INFORME TÈCNIC SOBRE LA INFORMACIÓ PÚBLICA DEL "PROJECTE CONSTRUCTIU DE L'ARTÈRIA SANT QUIRZE DEL VALLÈS - SABADELL"

Traçat alternatiu proposat per l'oficina del POUM del Servei d'Urbanisme de l'Ajuntament de Sabadell

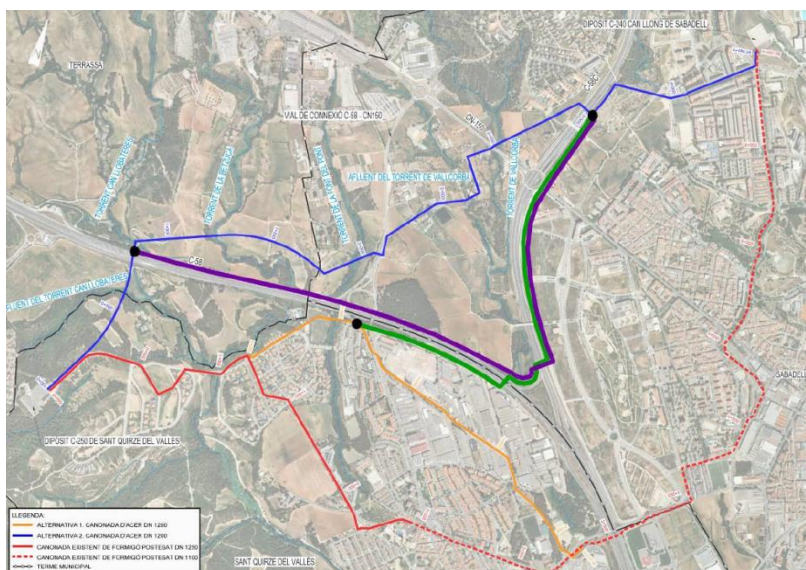
- 1.1 El traçat de l'artèria Sant Quirze del Vallès Sabadell es valora negativament ja que transcorre pel mig de terrenys del sòl no urbanitzable del municipi de Sabadell de gran valor agrícola, protegits també pel planejament territorial i que són especialment sensibles, i ho fa de manera no justificada. En concret el traçat:

- 1.1.1 Suposa una afectació irreparable per l'ús dels terrenys del parc agrari.
 - 1.1.2 No respon a la divisió parcel·laria del sòl no urbanitzable.
 - 1.1.3 Provoca una afectació important en finques privades amb l'objectiu de garantir serveis tècnics.
- 1.2 Proposa un nou traçat paral·lel a les autopistes C-58 i C-58C ja que segons l'informe s'aconsegueix:
- 1.2.1 Generar la mínima afectació en terrenys agraris i de valor ambiental.
 - 1.2.2 En sòl no urbanitzable, sempre que sigui impossible una alternativa, s'ha de preveure que l'arteria ressegueixi el traçat de les infraestructures existents.
 - 1.2.3 En sòl urbà o urbanitzable, s'ha de prioritzar que el traçat transcorri per les àrees pendents de desenvolupament o execució.
 - 1.2.4 Superposar la proposta amb el projecte definitiu del parc de les aigües de Sabadell.

- 1.1 Aquesta al·legació no és pertinent pels motius següents:
 - 1.1.1 La instal·lació d'una canonada soterrada és perfectament compatible amb l'activitat agrària. S'estableix una servitud de 6 metres sobre la qual no es pot fer cap tipus d'edificació ni plantar-hi arbres, però es pot seguir conreant qualsevol tipus de planta o arbust. Per tant, en cap cas suposa una afectació irreparable. En tot cas, l'establiment de la servitud, afavoreix el manteniment de l'activitat agrícola ja que aquesta es pot seguir realitzant i impedeix la construcció d'edificacions i dificulta qualsevol temptació d'urbanitzar-hi. Aquesta afirmació es pot comprovar amb altres artèries de la xarxa d'ATL sobre les quals es desenvolupen amb tota normalitat usos agraris. Per exemple l'artèria PTLL-Fontsanta d'ATL discorre per dins el Parc Agrari del Baix Llobregat de forma totalment compatible. Els grans aqüeductes és preferible, en la mesura del possible, construir-los en sòl no urbanitzat pels motius següents:

- 1.1.2 Efectivament el traçat de la nova artèria no s'ajusta als límits de les parcel·les. Ateses les dimensions de la conducció (1.200 mm de diàmetre), això no té cap sentit. L'artèria Sant Quirze del Vallès – Sabadell és una conducció en alta és a dir ha d'unir dos punts sense cap derivació intermèdia, per tant convé que sigui el més directa i curta possible Però que el traçat sigui directe no suposa afavorir la subdivisió de les finques agrícoles, tal i com s'afirma en l'informe, ja que aquestes es mantenen en la seva integritat i no es varien les dimensions mínimes legals de les explotacions.

- 1.1.3 Evidentment l'artèria provoca una afectació important en finques privades. Això és especialment així durant la construcció de l'obra, però un cop finalitzada, aquesta afectació pràcticament desapareix ja que es pot reprendre l'activitat existent. Tal i com s'ha comentat el traçat és el més curt possible i, en conseqüència, és el que provoca menors afectacions tant a finques públiques com privades.

- 1.2 No s'accepta la proposta de traçat de l'ajuntament de Sabadell:
- 1.2.1 L'afectació sobre terrenys agraris és pràcticament la mateixa que en el cas del traçat de projecte. D'acord amb la legislació de carreteres i tenint en compte les previsions d'ampliació de l'autopista C-58 (*Estudi informatiu. Millora general. Condicionament de l'autopista C-58: Ampliació a tres carrils i calçades laterals entre els PK 8+300 i 19+600. Tram: Cerdanyola del Vallès – Terrassa*, redactat per la Direcció General de Carreteres de la Generalitat de Catalunya en data novembre de 2004), la canonada s'hauria de situar a uns 25 metres de la tanca actual en l'interior de les finques agrícoles. En conseqüència el traçat afectaria igualment l'activitat agrària durant la construcció de l'artèria.

- 1.2.2 La proposta de què el traçat s'integri amb el d'infraestructures existents tot i que és un bon criteri, en el cas que ens ocupa no és convenient ja que tal i com s'ha comentat, d'acord amb la legislació de carreteres s'ha de distanciar molt de l'autopista C-58 i en el cas de l'autopista C-58C no és possible ja que per la banda est cal anar a vials existents i per la banda oest implicaria una afectació molt gran al torrent de Vallcorba. A més el traçat proposat té una longitud molt superior, 5.032 metres en comptes de 4.168 metres del traçat de projecte. Això suposa un increment del 21%. Un traçat paral·lel a la C-58 per la seva banda nord suposaria una afectació important a l'espai natural catalogat com a 42aa - Pinedes de pi blanc (*Pinus halepensis*), amb sotabosc de màquies o garrigues, situat a l'indret de les Cases Blanques.

- 1.2.3 El traçat que proposa l'ajuntament de Sabadell a l'est de la C-58C ha de passar per vials urbanitzats. Això va en contra del criteri de

prioritzar que el traçat transcorri per les àrees pendents de desenvolupament o execució en sòl urbà o urbanitzable. A més el creuament de la C-58C seria extremadament complex ja que per la banda est hi ha un desnivell important amb un mur que dificulta enormement fer el pou d'atac per la clava.

1.2.4 L'artèria Sant Quirze del Vallès-Sabadell és compatible amb el projecte definitiu del parc de les aigües de Sabadell.

Traçats alternatius plantejats per l'Ajuntament de Terrassa

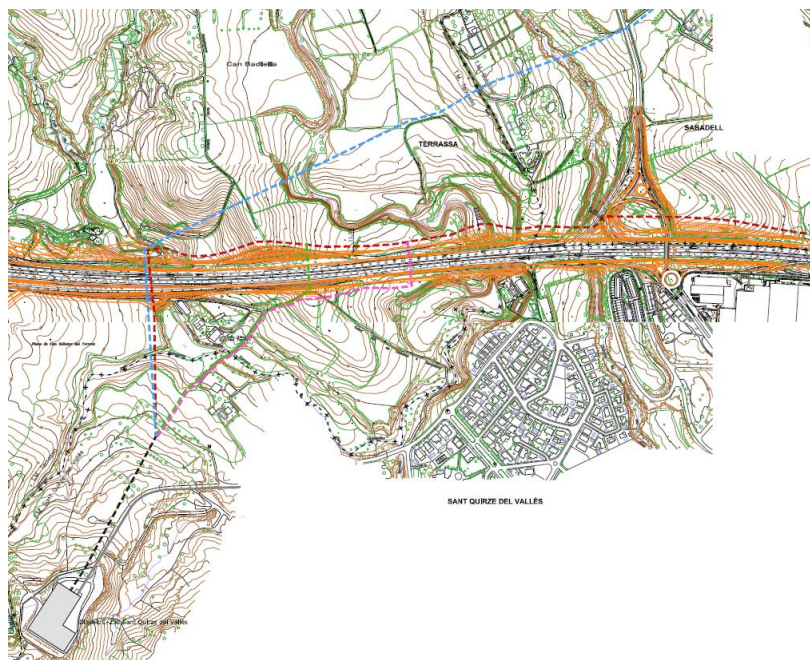
- 2.1 Es valora negativament el traçat de la canonada que travessa diferents camps de conreu de les finques de Can Sabater i Can Coniller, des del punt de vista ambiental i també pel que fa a la funcionalitat econòmica de les finques agrícoles.
- 2.2 Es proposen noves opcions de traçat paral·leles al traçat de l'autopista C-58 amb l'objectiu de que la canonada no parteixi els camps agrícoles, ressegueixi les infraestructures existents i afecti el menys possible als torrents, minimitzant els desmunts i talussos necessaris pel seu encreuament.

- 2.3 S'han de minimitzar les afectacions a les zones ambientalment sensibles.

Les al·legacions de l'ajuntament de Terrassa són les mateixes que les de l'ajuntament de Sabadell i bàsicament consisteixen en proposar un traçat alternatiu paral·lel a l'autopista C-58.

2.1 Veure resposta 1.1.

2.2 Veure resposta 1.2.

2.3 El traçat paral·lel a l'autopista suposa una afectació molt important a una zona d'especial interès per a la biodiversitat que és la Roureda de Can Coniller.
